工程变更申请书 (ECR)

变更申请时间	2022. 3. 15	车型代号	H6座椅	变更申请输入文件	
客户名称	——	提出人	<input type="checkbox"/> 客户 <input checked="" type="checkbox"/> 公司 <input type="checkbox"/> 供应商	ECR编号	ECR0007543
总成名称				总成件号	
零/部件名称	侧翼塑料支撑板			零/部件件号:	SHT0011360
项目阶段	<input type="checkbox"/> CT 阶段 <input type="checkbox"/> D 阶段 <input type="checkbox"/> T 阶段 <input checked="" type="checkbox"/> T 阶段 <input type="checkbox"/> 3OP 阶段	变更零件类型		<input type="checkbox"/> 自制件 <input checked="" type="checkbox"/> 采购件 <input type="checkbox"/> 外协件	
更改类型	<input checked="" type="checkbox"/> 设计 <input type="checkbox"/> 工艺 <input checked="" type="checkbox"/> 模具 <input type="checkbox"/> 夹具 <input type="checkbox"/> 检具 <input type="checkbox"/> 试验\检测方法 <input type="checkbox"/> 原材料 <input type="checkbox"/> 重要二次配套 <input type="checkbox"/> 其他:				
更改原因	<input checked="" type="checkbox"/> 改进措施 <input type="checkbox"/> 预防措施 <input type="checkbox"/> A/VE <input type="checkbox"/> 客户要求 <input type="checkbox"/> 其它			是否需提交客户批准	<input type="checkbox"/> 是 <input checked="" type="checkbox"/> 否 <input type="checkbox"/> /A

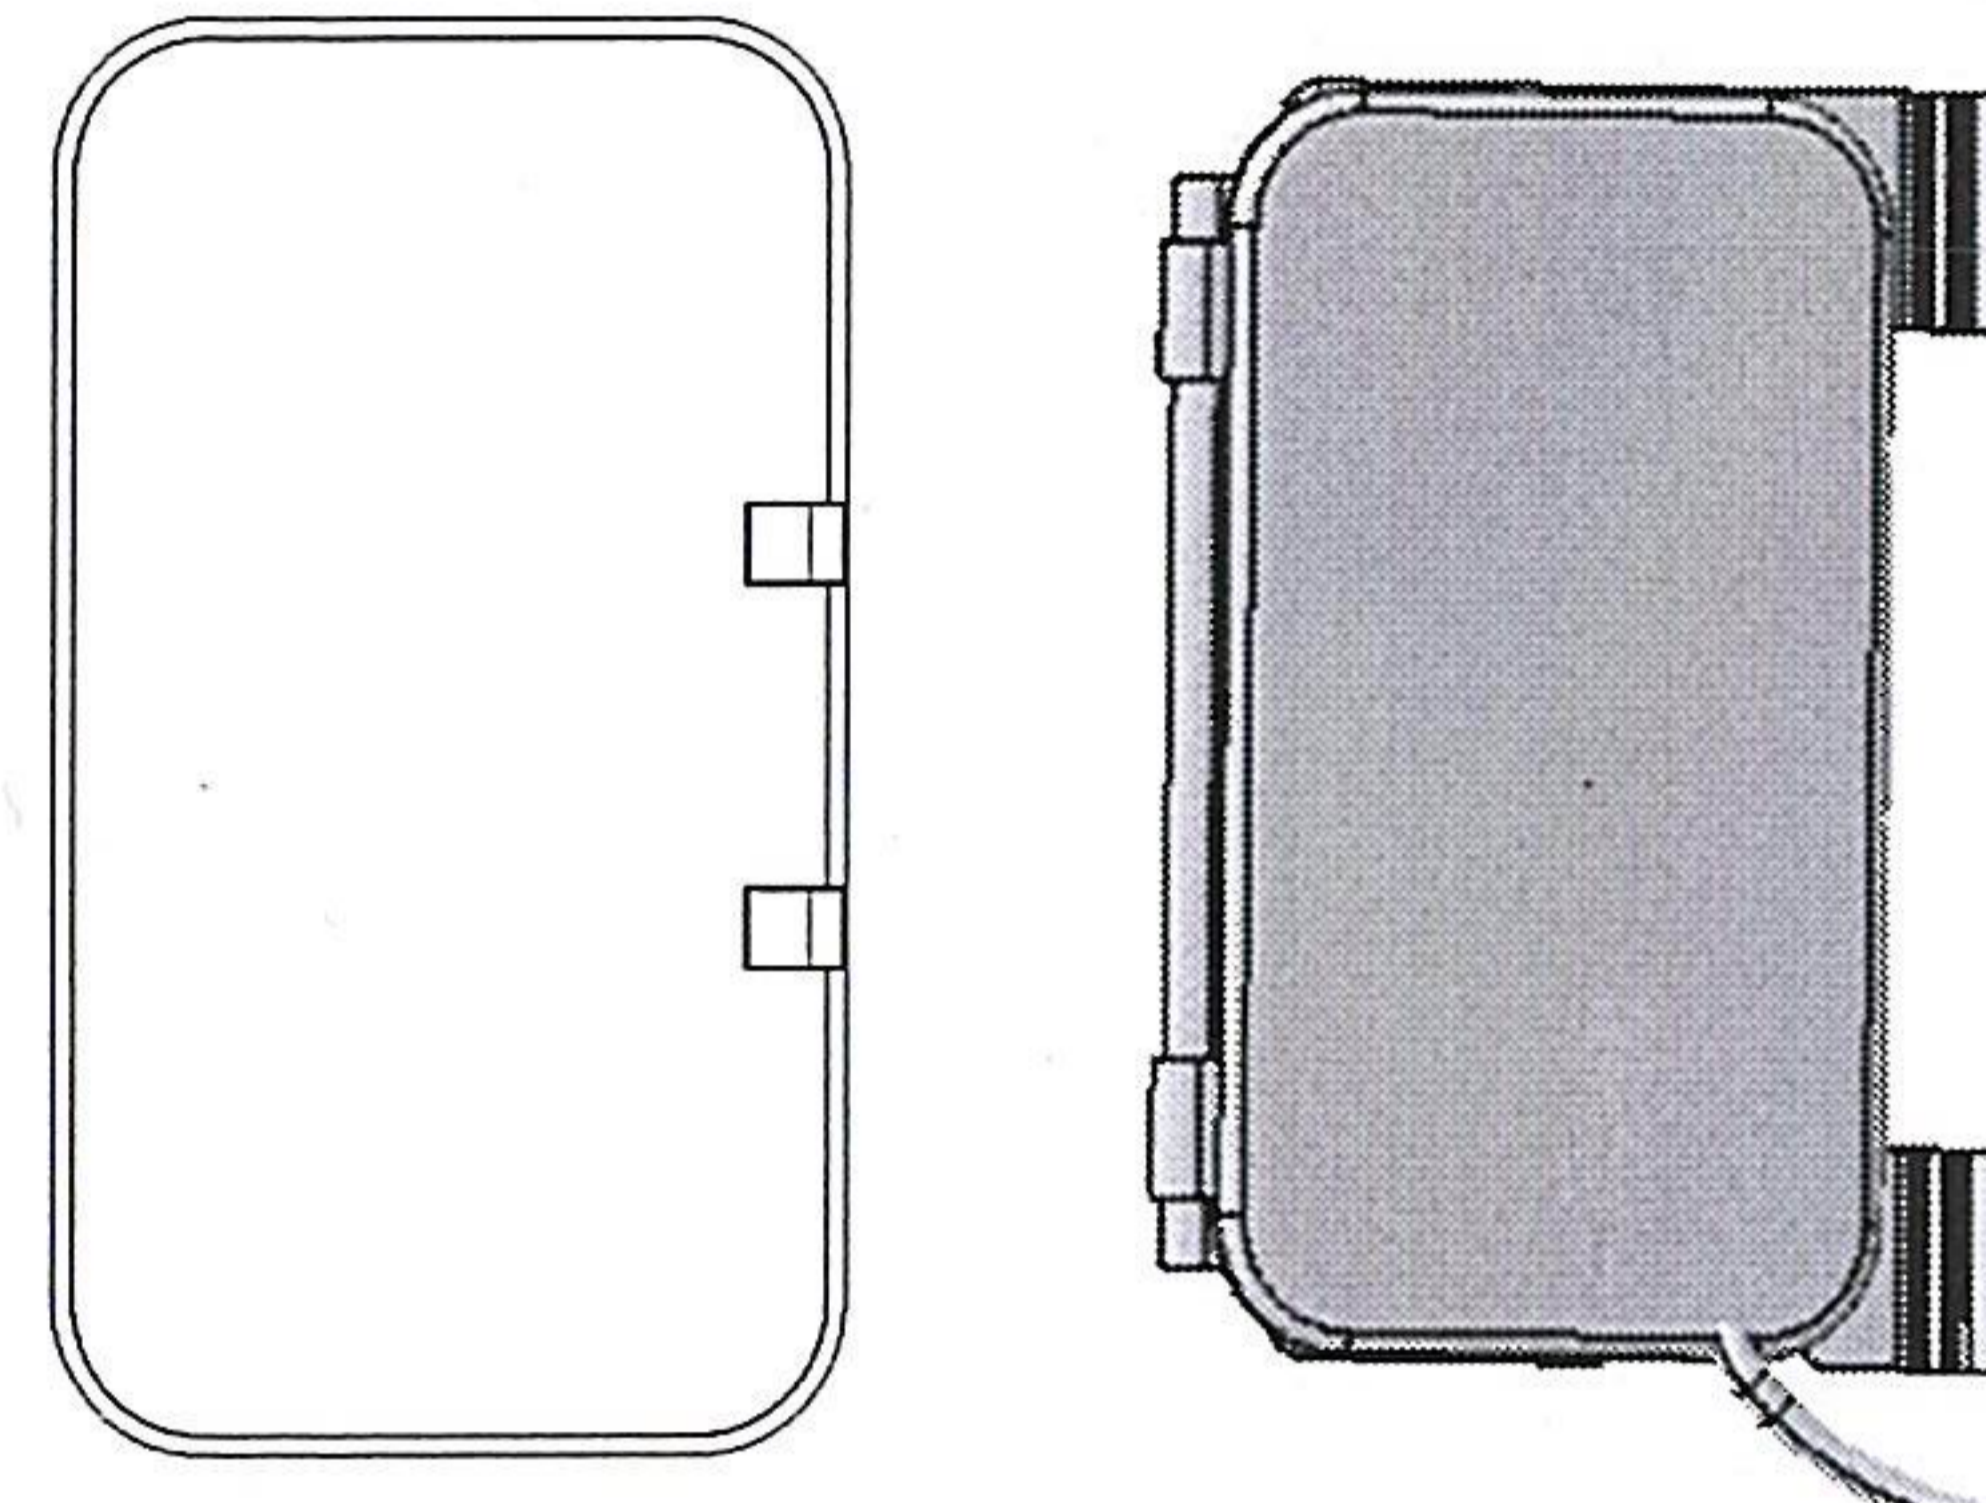
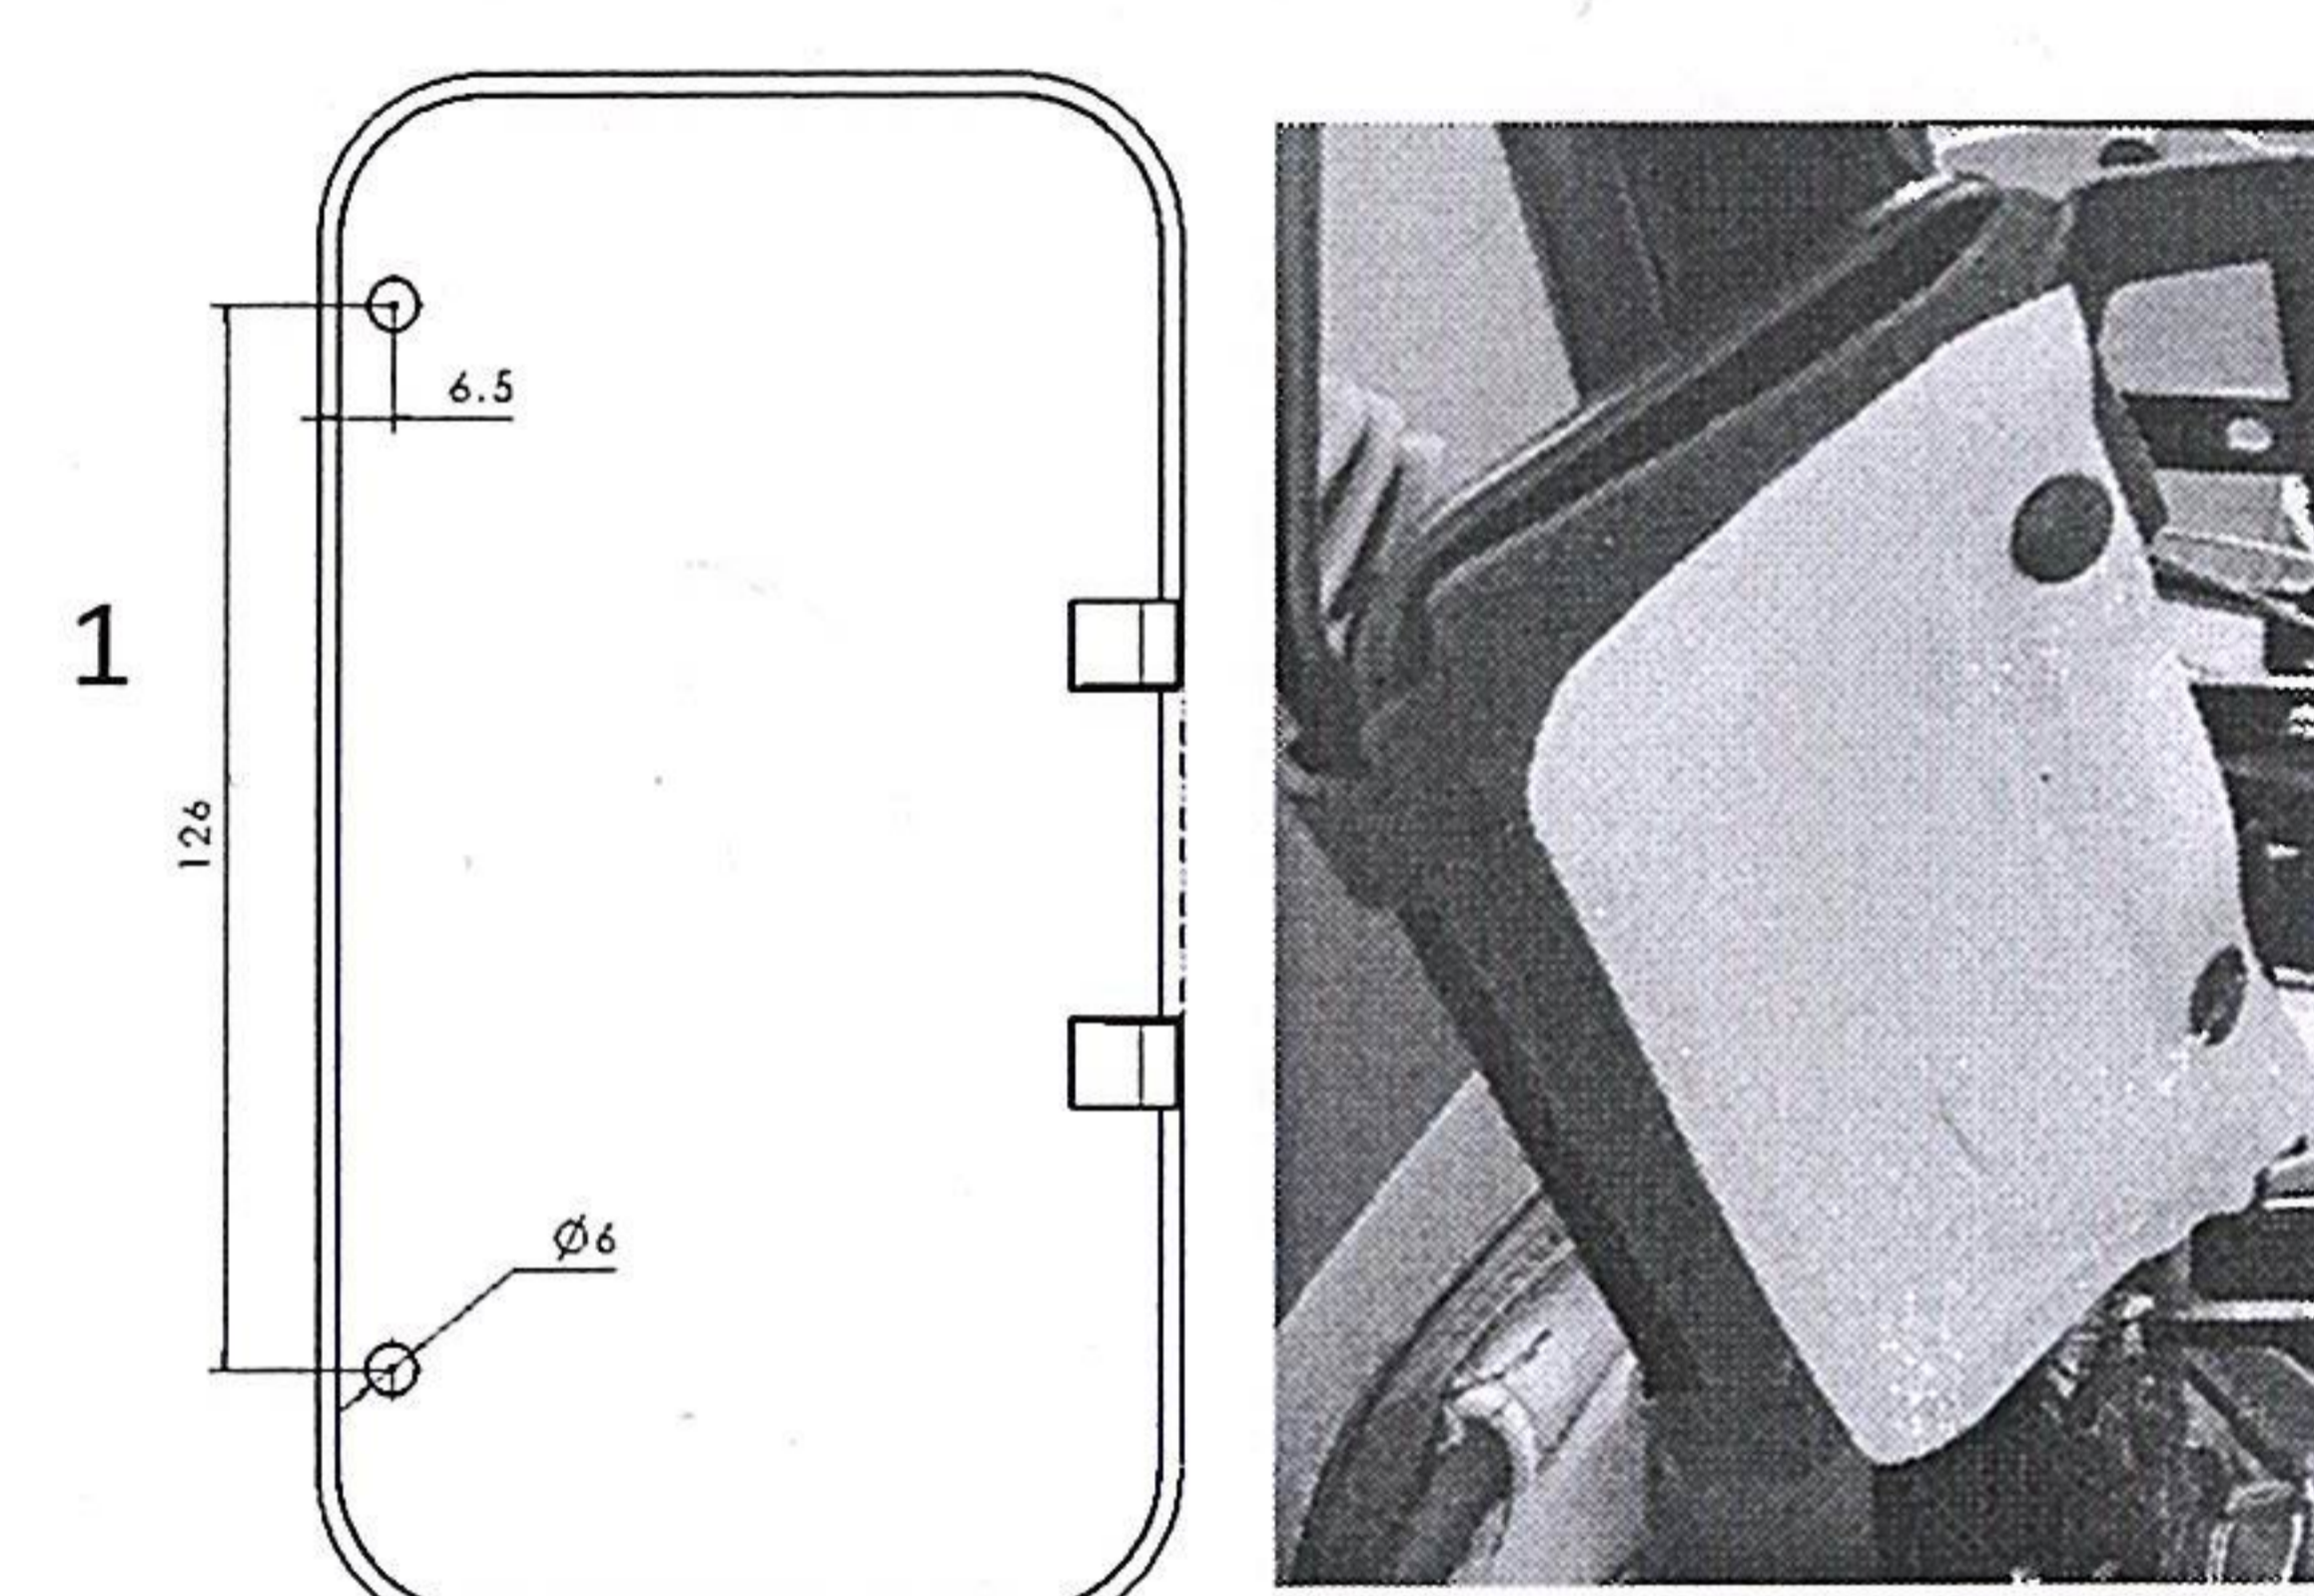
更改等级	<input type="checkbox"/> 级别1		<input type="checkbox"/> 级别2		<input checked="" type="checkbox"/> 级别3
	<input type="checkbox"/> 级别4				
较大的更改: 该更改将影响产品的外形、安装或功能		重要的过程更改: 对客户而言该更改有明显的外观变化		对产品成本、库存、质量成本等影响的更改, 对客户无直接影响	
变更申请内容	变更申请前: 1、侧翼塑料支撑板盖在侧翼气袋上; 2、H6座椅侧翼腰托气袋蓝色气管长度分别为350\55\385±5。			变更申请后: 1、在侧翼塑料支撑板边缘打两个孔, 将支撑板固定在侧翼气袋毛毡板后面; 2、H6座椅侧翼腰托气袋蓝色气管长度改为350\55\420±5。
